Chantier : JAMMES	Date de la visite : 15-juin-18	20
P1 Maître d'ouvrage	Mme Mr JAMMES 121 Avenue de Lodève, 34070 Montpellier	IND.00

Opération : Rénovation Maison JAMMES
 22 rue François Villeneuve, 3400 Montpellier

▼ 216 - Délimitation du local vélo

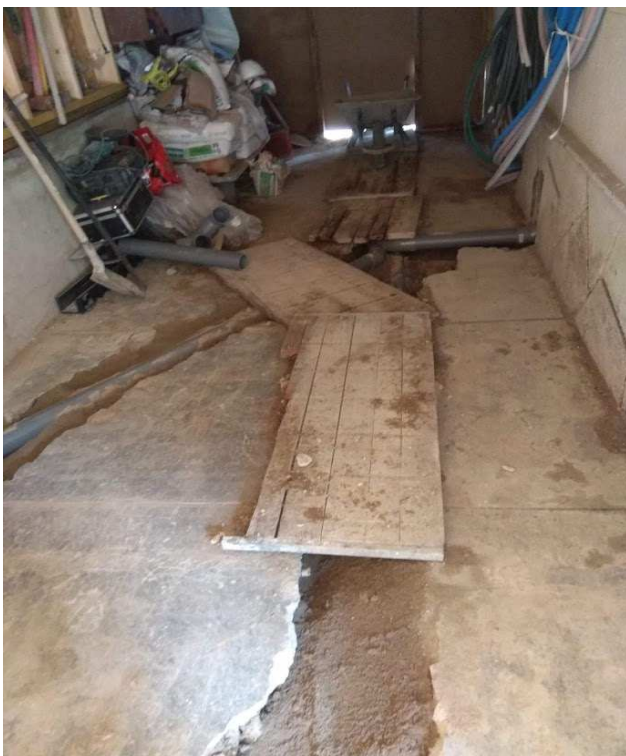
Local vélo ► ◀ Buanderie
